【別紙】防波壁等における設計方針の変更について（概要） 1/2
 ～基準津波（T.P.+25.2m）に対する津波防護方針について～

防波壁等における設計方針の変更について（概要） 2/2
 ～防波壁以外の設計方針の変更について～

浜岡原発津波対策「防波壁」前回かさ上げ分は1度撤去へ

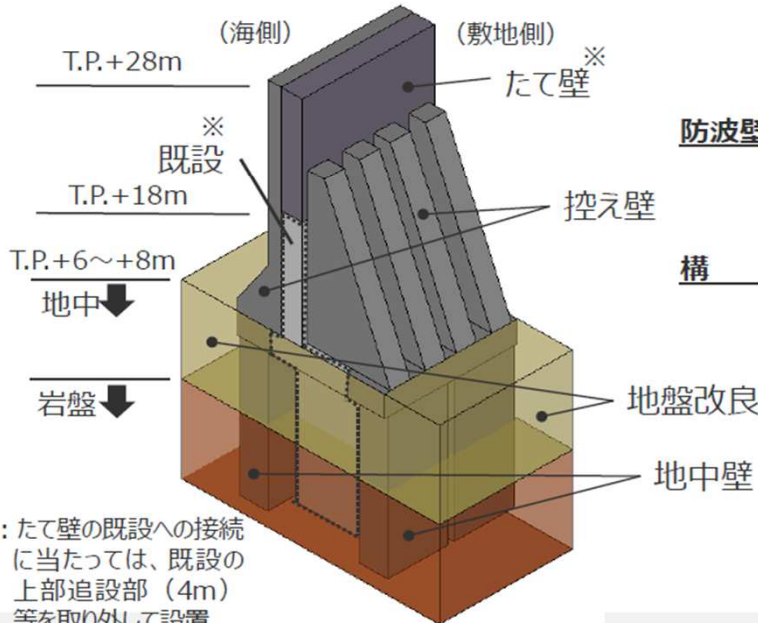
防波壁は、高さT.P.+22mの既設防波壁を高さT.P.+28mへとかさ上げし、一層堅牢な構造となるよう設計方針を変更します。

防波壁高さ：T.P.+28m

構造：たて壁を海側・敷地側の控え壁で支え、これらを岩盤に根入れした地中壁で支持するとともに、更に地中壁周辺を地盤改良することで、津波波力や地震力に対し十分に耐える構造とします。

※：たて壁の既設への接続に当たっては、既設の上部追設部（4m）等を取り外して設置。

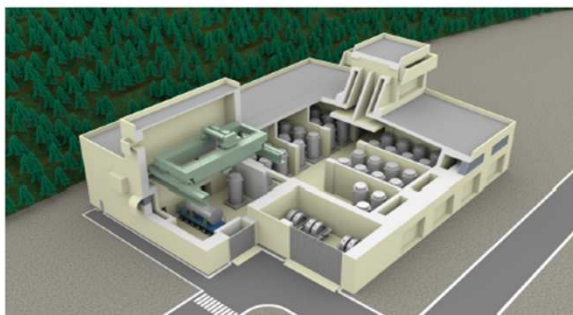
水素対策の強化	原子炉建屋内の水素対策の強化として、新たな設備を検討 ・静的触媒式水素再結合器（PAR）の設置
冷却対策の強化	原子炉高圧時または電源喪失時の冷却対策の強化として、新たな設備を検討 ・高圧代替注水系（HPAC）の設置 ・緊急時ディーゼル駆動注水ポンプ（EDI）の設置

審査ガイドの制定およびこれまでの審査での議論を踏まえ、使用済燃料乾式貯蔵施設の設計方針を変更します。

半地下式 ⇒ 地上式

約400トン・ウラン ⇒ 約800トン・ウラン
